ADSP-21369 シリコン・アノーマリについて

これらのアノーマリには、SHARC ADSP-21369 製品レビジョン間の現在、既知の相違、および ADSP-21369 データ・シートとハードウェア・リファレンス・ブックで規定される機能間の現在、既知の相違を示します。

10. 08000020—ASRC (非同期サンプル・レート・コンバータ)の入カシフト・レジスタ不具合からディジーチェーン接続された TDM モードが影響を受ける:

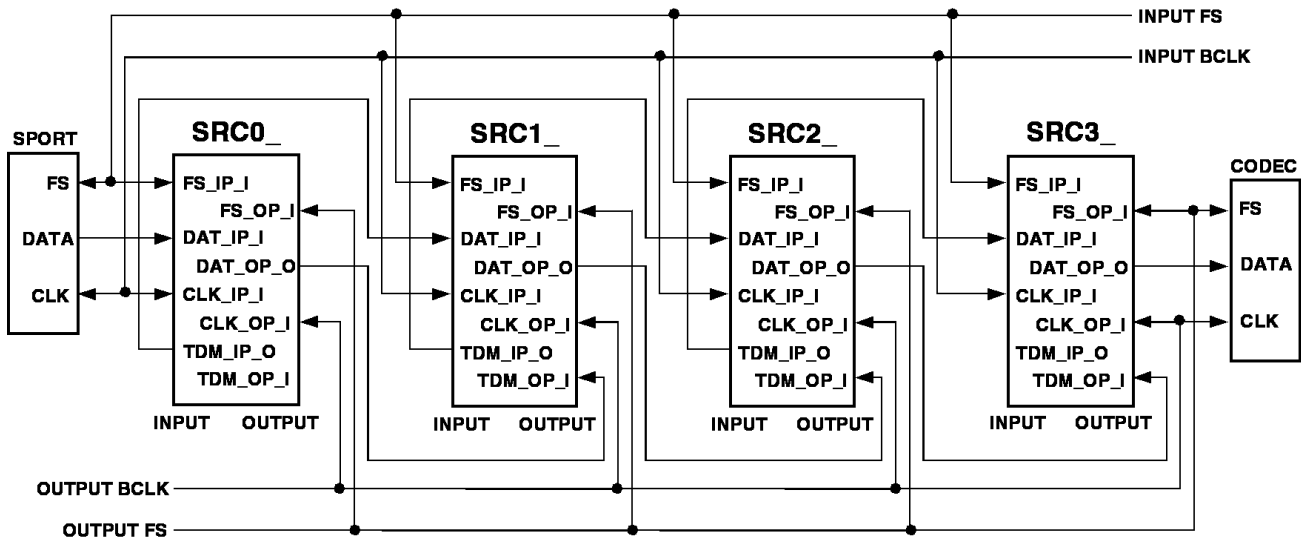
TDM ディジーチェーン・モードでは、TDM モードを実現するため ASRC を次のように接続することができます:

TDM ディジーチェーン・モードで ASRC を使う場合、チェーン内の各 ASRC の出力で入力データの MSB が失われます。アノマリは、バイパス・モードと非バイパス・モードでの TDM モードに適用されます。バイパス・モードでは、ASRC により入力されるデータが変更されないため、次の例にバイパス・モードの予想不具合パターンを示します。

BYPASS モードの 8 チャンネルによる TDM ディジーチェーンの場合、チェーン内の最終 ASRC の出力では、チャンネル 1 とチャンネル 2 に対して 3 ビット左シフトし、チャンネル 3 とチャンネル 4 に対して 2 ビット左シフトし、チャンネル 5 とチャンネル 6 に対して 1 ビット左シフトします。チャンネル 7 とチャンネル 8 ではデータ・シフトはありません。出力端では、チャンネル 1 とチャンネル 2 では上位 3 ビットが、チャンネル 3 とチャンネル

このアノマリの対策は、TDMディジチェーン・モードでASRCに入力データを提供するデバイス上のソフトウェアでのみ実行する必要があります。ASRCからの出力データに対策を行うことはできません。ソフトウェア内で実施する対策により、アプリケーションに対するコアMIPSがある程度増えます。ADC/CODECのようなデバイスの場合、対策を直接実施することができないことがあります。このようなシステムに対しては、SHARCの2つのシリアル・ポートをこの目的で使う必要があります。一方のシリアル・ポートはADC/CODECからのデータの受信に使い、他方は変更した入力データをASRCへ送信するために使います。

ASRCをTDMディジチェーン・モードで使う場合、ASRCは32ビット入力データの上位24ビットだけを使い、下位8ビットは使いません。このアノマリは、次のようにデータの上位24ビットを下位8ビットへシフトすることにより実施されます。

1. チャンネル1とチャンネル2の入力データを3ビット右へシフトします。データを持っている上位24ビットは、ビット28~5に配置されるようになります。
2. チャンネル3とチャンネル4の入力データを2ビット右へシフトします。データを持っている上位24ビットは、ビット29~6に配置されるようになります。
3. チャンネル5とチャンネル6の入力データを1ビット右へシフトします。データを持っている上位24ビットは、ビット30~7に配置されるようになります。
4. チャンネル7とチャンネル8の入力データは変更する必要がありません。

11. 08000024—ハード(ホット)リセット後の外部 SDRAM 読み出しの途中でパラレル EPROM/FLASH ブートが発行されると、このブートが失敗する:

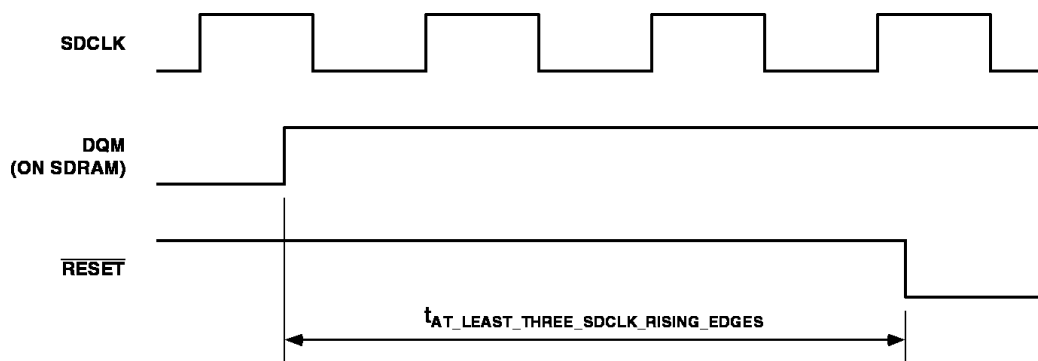
SHARC プロセッサが外部 SDRAM メモリからデータをフェッチ中に、ハード(ホット)リセットが起動されると、SDRAM デバイスは/RESET がアサートされている間中データ・バスの駆動を続けるため、DSP が/RESET から抜け出した後でも外部データ・バスの解放に失敗します。

DSP がパラレル外部 FLASH または EPROM (同じデータ・バスの一部を外部 SDRAM と共用)を使ってブートするように設定されている場合、FLASH メモリからブートしようとする DSP と、データ・バスの駆動を続ける SDRAM との間で外部データ・バス上でのバス競合が発生して、不正なブート・データがロードされるため、ブート動作は失敗します。一旦、このような状態が発生すると、後続 DSP リセットによりこの状況を抜け出すことができません。この状態から回復するためには、電源のオン/オフ・シーケンスが必要になります。

SDRAM の DQM 信号と DSP への/RESET_IN との間に少なくとも 3 SDCLK クロック・サイクルの外部遅延を与えても、問題を回避することができます(下図参照)。
